GMINNY ZAKŁAD GOSPODARKI KOMUNALNEJ

Chojnice 27.12.2022r.

Dotyczy postępowania o udzielenie zamówienia w trybie przetargu sektorowego nieograniczonego o wartości nie przekraczającej kwoty 22.840.755,00 zł, na podstawie art. 2 ust.1 pkt 2, art. 3, art. 5 ust. 1 pkt 1), ust.4 pkt. 1), a), b), c) ustawy z dnia 11 września 2019r. Prawo zamówień publicznych (t.j. Dz. U. z 24 października 2019r.) na wykonanie zadania pn. „Budowa kanalizacji deszczowej oraz rozbudowa zbiornika retencyjnego wraz z odbudową odpływu dla wód deszczowych w miejscowości Klawkowo, gm. Chojnice” ogłoszonego w dniu 08.12.2022r. w BIP na stronie www.gzgkchojnice.pl pod nr PNS 18/2022 oraz na tablicy ogłoszeń GZGK Sp. z o.o.

Pytania z dnia 20.12.2022

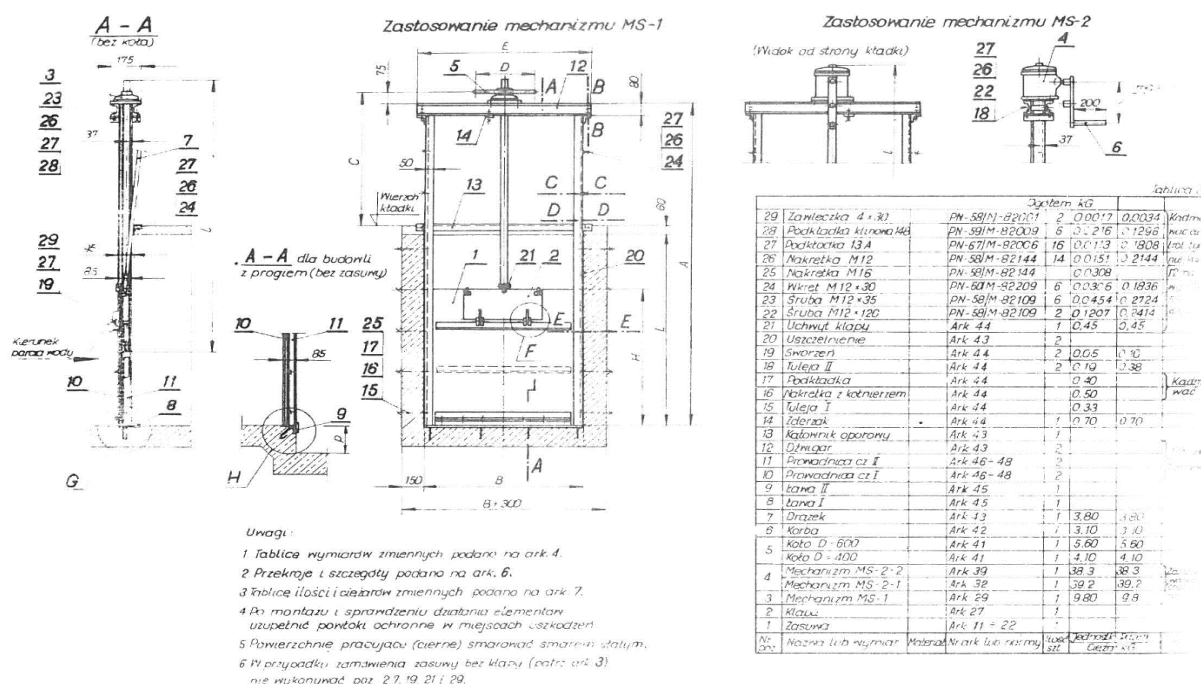
17. W projekcie wykonawczym dot. zbiornika na str. 9 w punkcie odbudowy rowu określono, iż należy wykonać umocnienie dna skarp kiską faszynową fi 20 cm. Proszę o podanie szczegółu wykonania.

1. Kiszka faszynowa – jest to element walcowy wykonany z wiązki faszyny powiązany drutem co 33 cm wzdłuż osi podłużnej i średnicy 20 cm
2. Kołki faszynowe – kołki drewniane średnicy 4-5 cm, h=0,95 m wbite w dno rowu co 0,3 m.
3. Szpilki faszynowe – kołki drewniane Ø 4-6 cm, h=0,5 m do umocowania kieszki faszynowej.
4. Szpilki do darniny lub geowłókniny – szpilki z gałęzi, żerdzi lub drewna szczapowego średnicy 1,5 – 2,5 cm długości 0,2 – 0,3 m.
5. Faszyna wiklinowa – są to wiązki wykonane z wyciętych prętów 3 – 4 letniej wikliny.
6. Geowłóknina - materiał nietkany wykonany z włókien syntetycznych, których spójność jest zapewniona przez igłowanie lub inne procesy łączenia (np. dodatki chemiczne, połączenie termiczne) i który zostaje maszynowo uformowany w postaci maty
- kołki faszynowe – BN-64/9226-01,
- kiszka faszynowa – BN-69/8952-27,

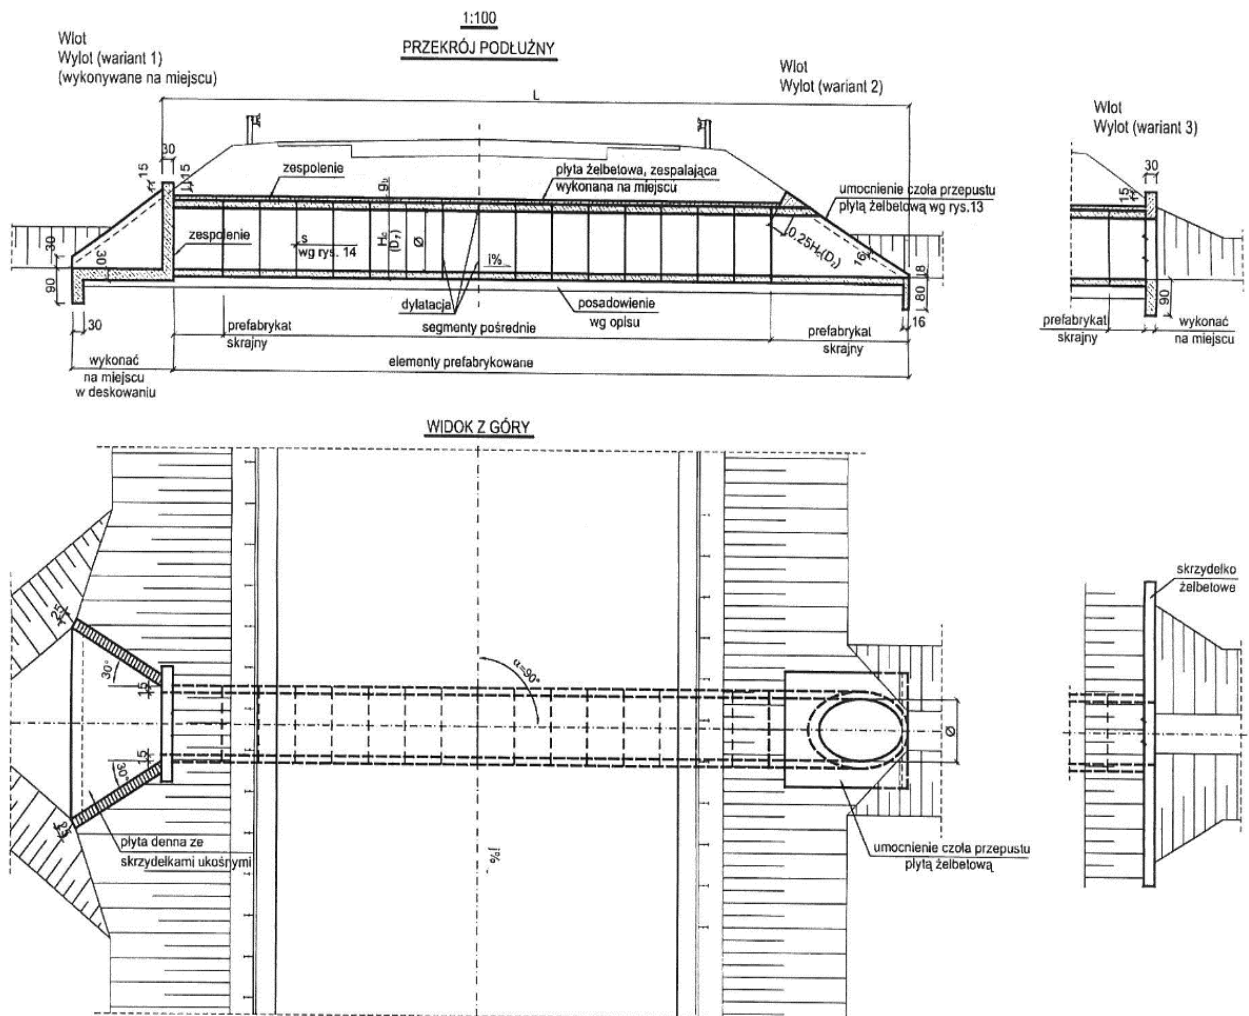
19. Zgodnie z projektem w ramach budowy zbiornika jest do wykonania żelbetowy dok wlotowy wyposażony w zastawkę. Proszę o podanie parametrów technicznych oraz rodzaju materiału dla zastawki.

20. Czy żelbetowy dok wlotowy można dostarczyć na budowę jako element prefabrykowany.

Żelbetowy dok wlotowy, wylotowy można dostarczyć na budowę jako element prefabrykowany.

Płyta żelbetowa zespalająca elementy prefabrykowane przepustów rurowych wg rysunku:

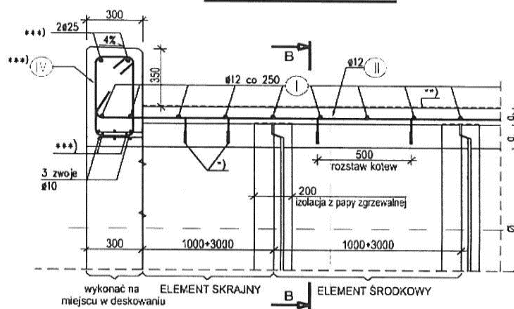
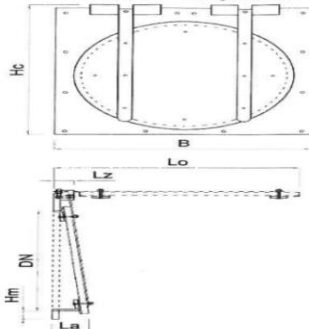
21. W projekcie dot. zbiornika na rys. 10 str. 36 widnieje rozwiązanie dla budowli upustowej. Proszę o uzupełnienie o rodzaj oraz ilość zbrojenia.

- *) Pręty Ø10 wklejone za pomocą kleju epoksydowego o otworach Ø12, głęb. 7cm
- **) Izolacja - cienka
- ***) Elementy zbrojenia ściany skrzydełka wg indywidualnego opracowania

Żelbetowa płyta zespajająca L=1m						
Typ	B	g _s	a	z	V ₀	G ₀
ø60	420	100	40	160	0,069	0,186
ø80	500	100	40	190	0,079	0,213
ø100	600	100	40	225	0,092	0,248
ø120	700	100	40	280	0,107	0,289
ø150	850	100	40	350	0,133	0,359

Długości prętów zbrojenia dla elementu o dł. 1m									
Typ	a	b	c	d	e	f	g	h	i
ø60	540	340	100	200	120	80	1000	-	1000
ø80	620	420	100	200	120	80	1000	-	1000
ø100	700	500	100	210	130	80	1000	-	1000
ø120	800	600	100	220	140	80	1000	-	1000
ø150	950	750	100	230	150	80	1000	-	1000

Zbrojenie elementu zespajającego o dł. 1m					
Typ	I	II	III	IV	G _s
ø60	ø10/4szt	ø10/4szt	ø12/4szt	ø12/4szt	5,4kg
ø80	ø10/4szt	ø10/4szt	ø12/4szt	ø12/4szt	5,6kg
ø100	ø10/4szt	ø10/4szt	ø12/4szt	ø12/4szt	5,8kg
ø120	ø10/4szt	ø10/6szt	ø12/5szt	ø12/5szt	7,2kg
ø150	ø10/4szt	ø10/6szt	ø12/5szt	ø12/5szt	7,6kg

1. Beton klasy B30 (C25/30)
2. Stal zbrojeniowa klasy A-IIIN, dopuszczona do stosowania w budownictwie mostowym
3. Minimalna otulina prętów - 4 cm
